**PRÉFET
DE LA VENDÉE**

RAPPORT DE L'INSPECTION DES INSTALLATIONS CLASSÉES

Société : EURIAL FOOD SERVICE ET INDUSTRY ci-après dénommé l'exploitant

Commune : LUÇON

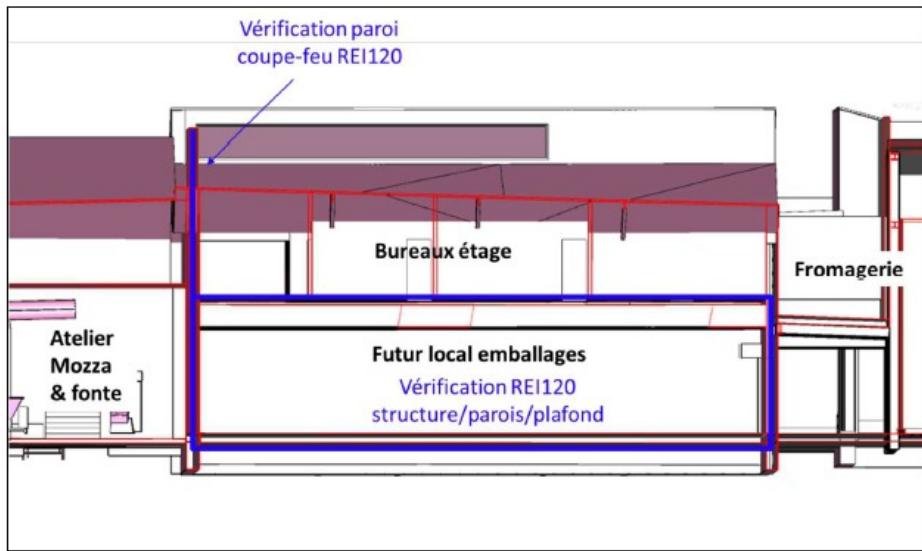
EURIAL a réalisé deux études d'ingénierie incendie par des sociétés spécialisées pour vérifier la résistance au feu R120 de la structure et REI120 des parois séparatives et du plafond compte tenu de l'existence de bureaux et salles de réunions au 1^{er} étage de ce bâtiment.

Ces études intègrent également la vérification des caractéristiques coupe-feu REI120 de la paroi de séparation entre la fromagerie et l'atelier mozza/fonte, situé à l'étage du local emballage.

Des travaux d'amélioration sont nécessaires, mais Eurial prend l'engagement de réaliser des travaux pour que :

- le local emballage soit séparé des autres locaux par des parois et un plafond REI 120, les portes intérieures seront coupe-feu EI120,
- l'atelier mozza-fonte soit séparé du reste du bâtiment principal par un mur coupe-feu 2h REI120.

Il est aussi proposé par l'inspection pour les bâtiments faisant l'objet de la reconstruction qu'ils soient conformes à l'article 11 de l'article du 24 avril 2017 (Comportement au feu) et à l'article 13 de l'article du 24 avril 2017 (Désenfumage) relatif aux prescriptions générales applicables aux installations relevant du régime de l'enregistrement au titre de la rubrique n° 2230 de la nomenclature des installations classées pour la protection de l'environnement sauf en ce qui concerne les cloisons/panneaux isothermes qui pourront être Bs1d0 approuvés FM GLOBAL pour la totalité des nouveaux locaux process et locaux froids associés (âme PIR – polyisocyanurate) sur avis favorable du SDIS. Le plafond du local emballage sera lui plaqué en A2s1d0 (âme laine de roche) afin de renforcer la tenue au feu de la structure.
